Memo

Datum: 9 april 2019
Betreft: aanvulling ten behoeve van wijziging watervergunning DMS2018-0011761
Uw adviseur: ing. E.J. Loots (06-53392188)
Ons projectnummer: 10770316M.4
Versie: 1
Uw referentie:

Figuur 1 - grondwaterstand [m+NAP] in watervoerende laag 3A tijdens realisatie poeren. Gearceerde lijnen betreft 5cm verlagingslijn, blauw=oude situatie (vergunning) en zwart=nieuwe situatie (wijziging)

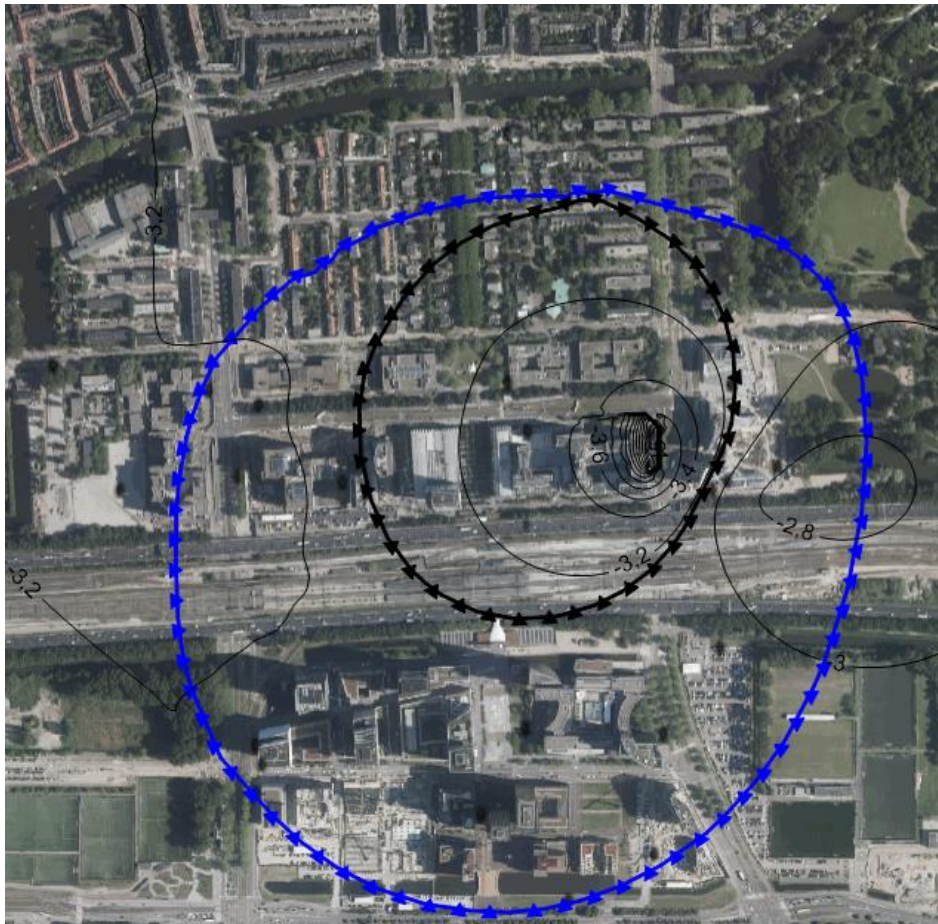
Bij het project uitbreiding WTC is de locatie van het retourveld en de startdatum gewijzigd. Op 20 maart 2019 is deze wijziging ingediend bij het Waterschap. Het Waterschap heeft gevraagd voor een aanvulling bestaand uit:

1. Invloedssfeer bemaling en retournering (zie hoofdstuk 1);
2. Opbarstberekeringen retourveld en waterbodem (zie hoofdstuk 2);
3. Monitoringsplan retourveld met o.a. actie- en alarmwaarden (omschreven in hoofdstuk 3);
4. Werkwijze herstel bodem retourveld na afloop (toegelicht in hoofdstuk 4).

Met hetzelfde grondwatermodel (zie details in het bemalingsadvies) zijn twee aanvullende berekeningen gemaakt waarbij de locatie van het retourveld is verplaatst. Het grootste onderdeel betreft poeren keldervloer as 30-33. Dit onderdeel is tevens het dichtst gelegen bij het retourveld. Voor de beschouwing invloedsfeer is dit onderdeel beoordeeld als maatgevend. In de onderstaande figuur zijn de verhanglijnen weergegeven. Daarnaast is de 5-centimeter-verlagingslijn (blauw gearceerd met driehoeken) conform vergunning en de 5-centimeter-verlagingslijn (zwart gearceerd met driehoeken) conform wijziging weergegeven in de figuren.

Geconcludeerd wordt dat de invloedsfeer van de bemaling kleiner wordt doordat het retourveld dichterbij de locatie is gelegen.

Figuur 2 - locatie peilbuis watervoerende laag 3

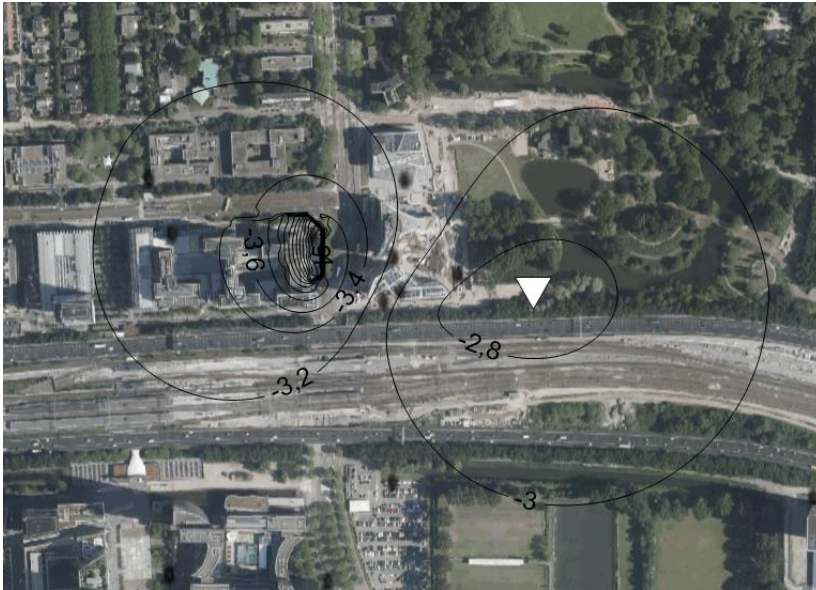
Op de locatie van het driehoek in figuur 2 wordt een peilbuis geplaatst met een filterstelling tussen NAP – 12 m en NAP – 13 m. De alarmwaarde van deze signaalwaarde is NAP – 2,4 m en de interventiewaarde is NAP – 2,0 m. Bij het bereiken van de interventiewaarde moet dit worden gemeld aan handhaving (Waternet) onderzocht worden waarom de stijghoogte meer toeneemt dan berekend.
